München, den **SWM** Stadtwerke München GmbH
Ressort Mobilität
Fahrweg - Planung

Projekt: **Neubaustrasse Tram Westtangente**
Antrag auf Planfeststellung

Planbezeichnung: Lageplan Andreas-Vöst-Strasse Unterlage 5.11A.01N

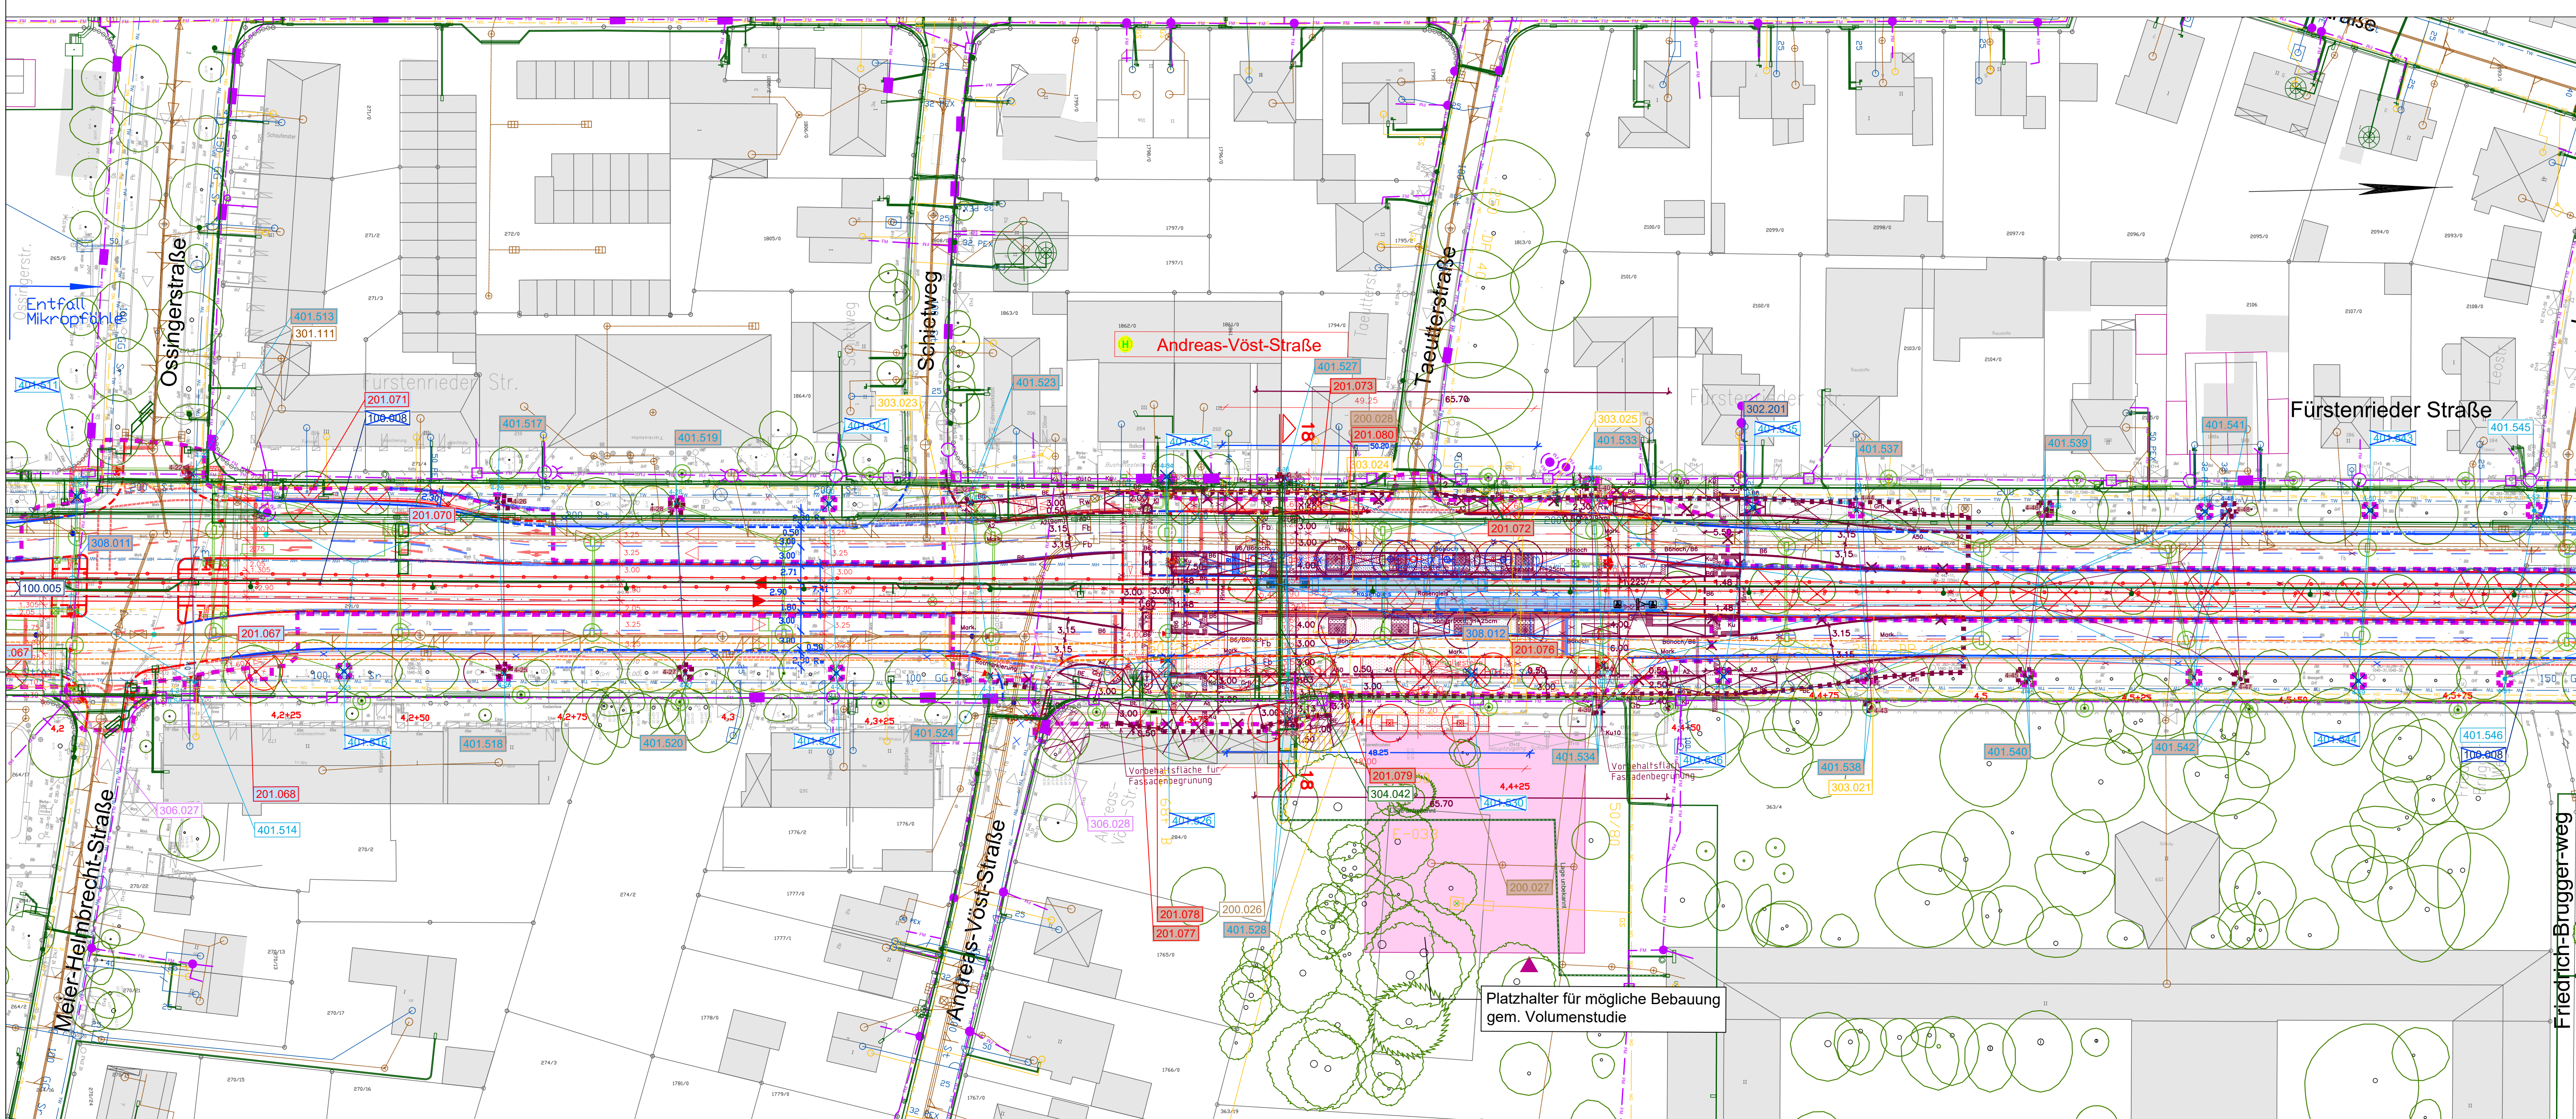
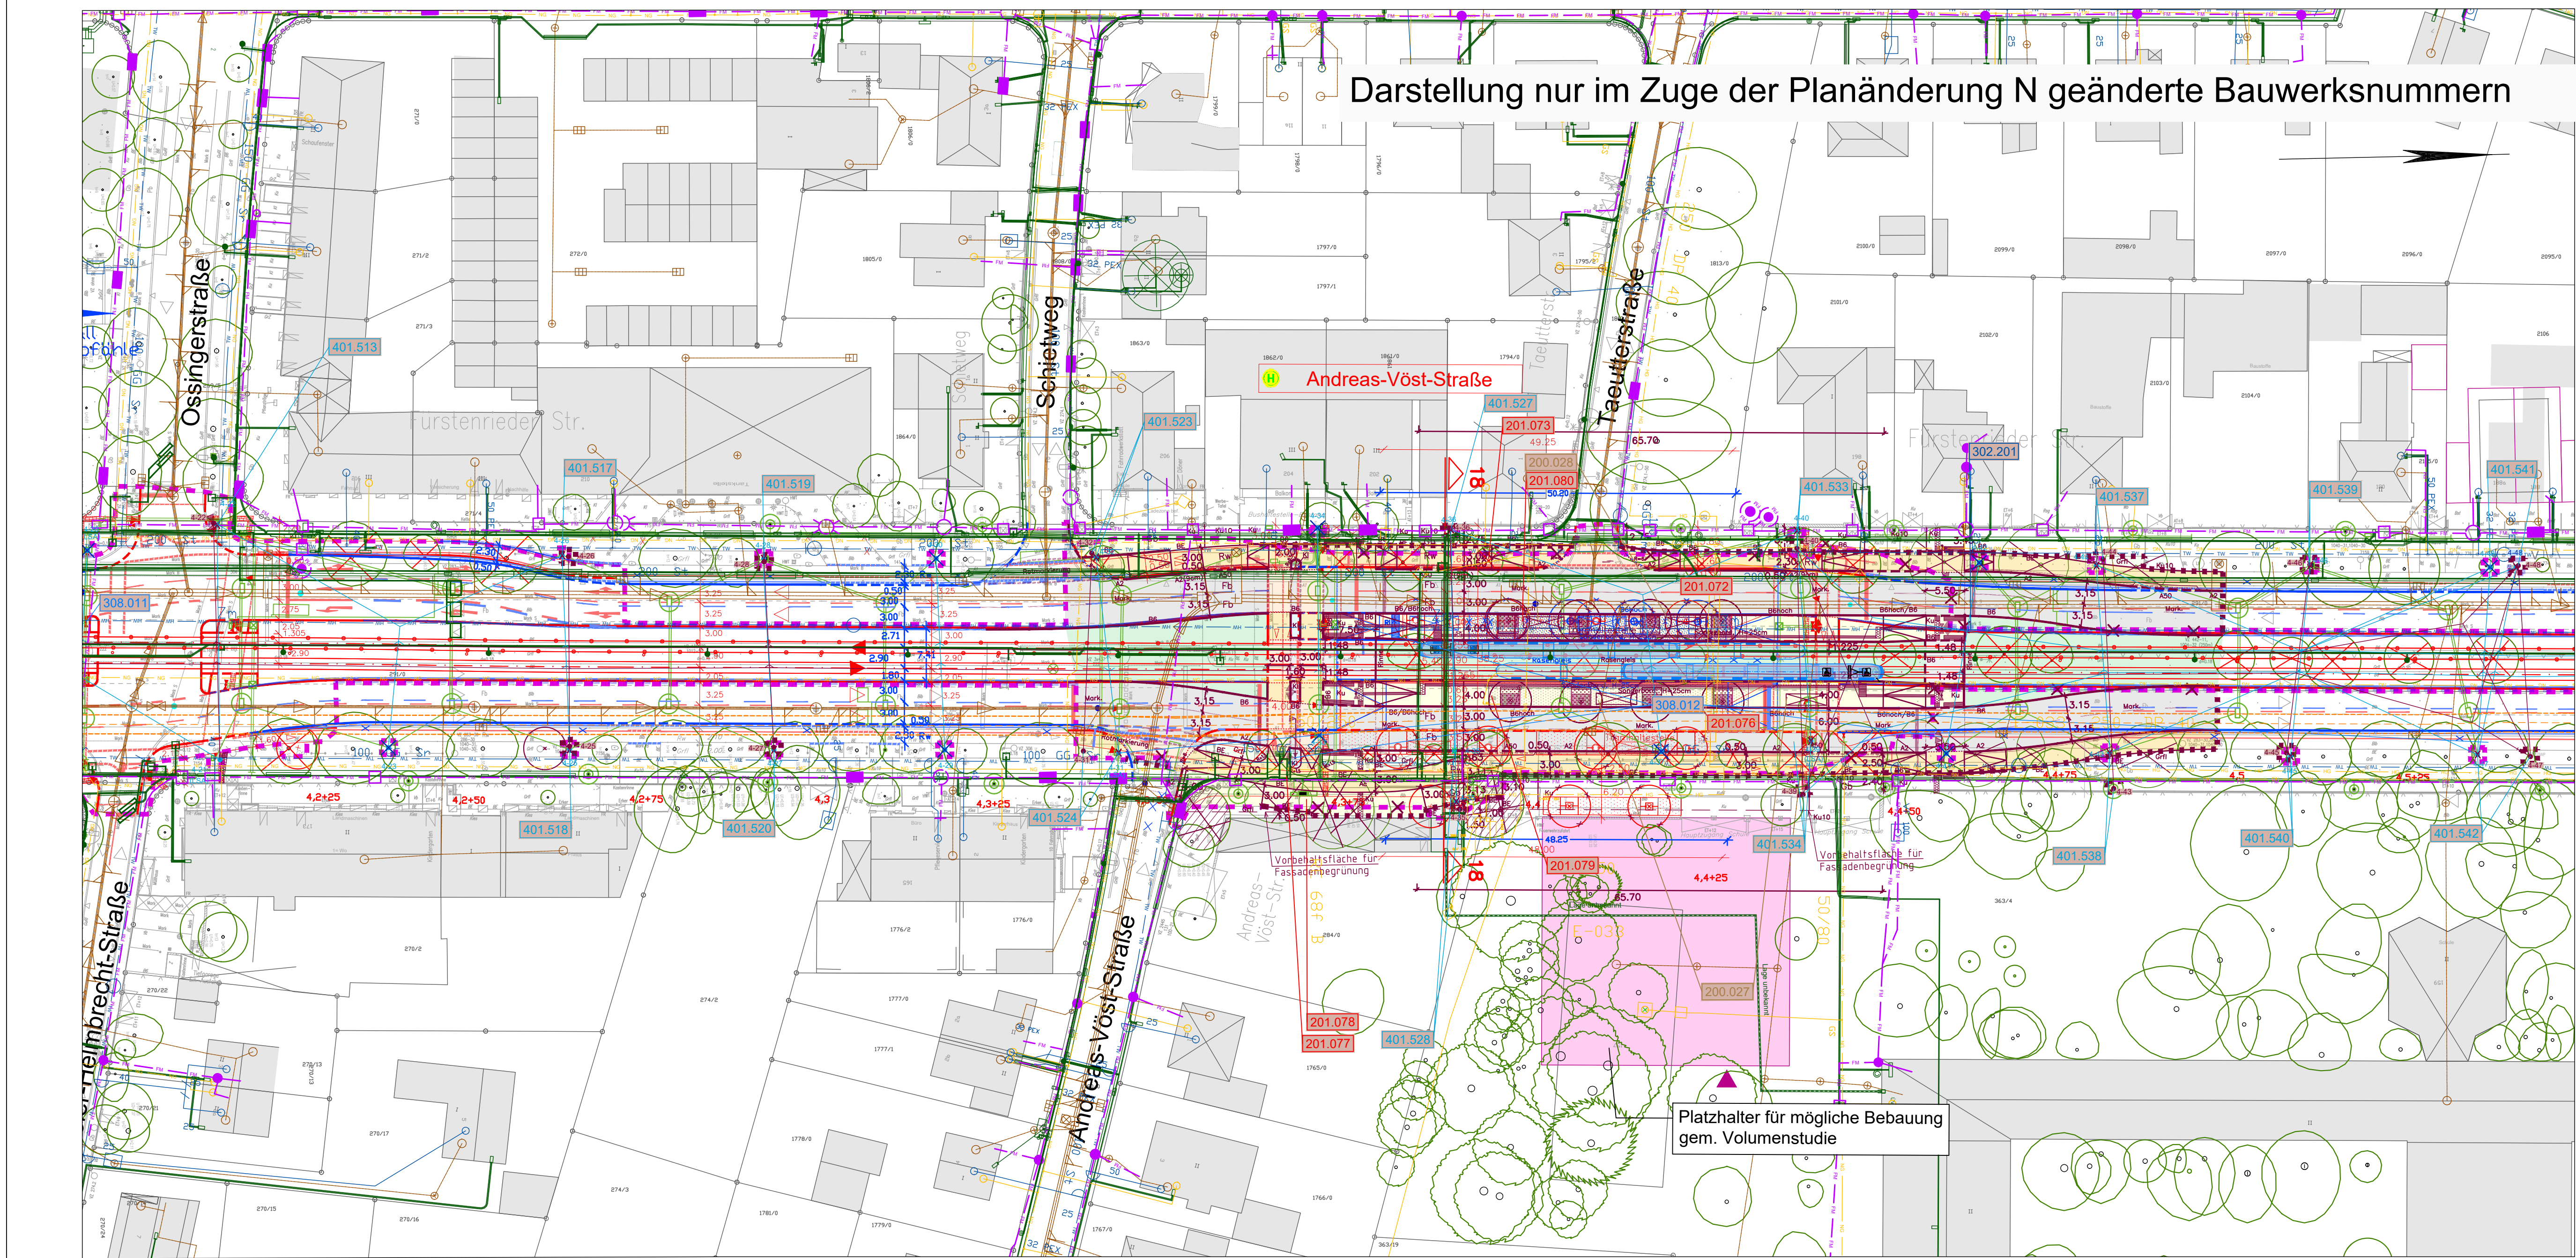
Nr. Bearbeitet Datum Änderung
01 Hfe, Ame 19.09.2019 Texthöhen Bestandsverm., BWK Entwässerung
02 Hfe, Wie, Ame 12.07.2022 Tektur A
03 Hfe, Ame 25.03.2026 Planänderung N: Haltestelle Andreas-Vöst-Strasse
04
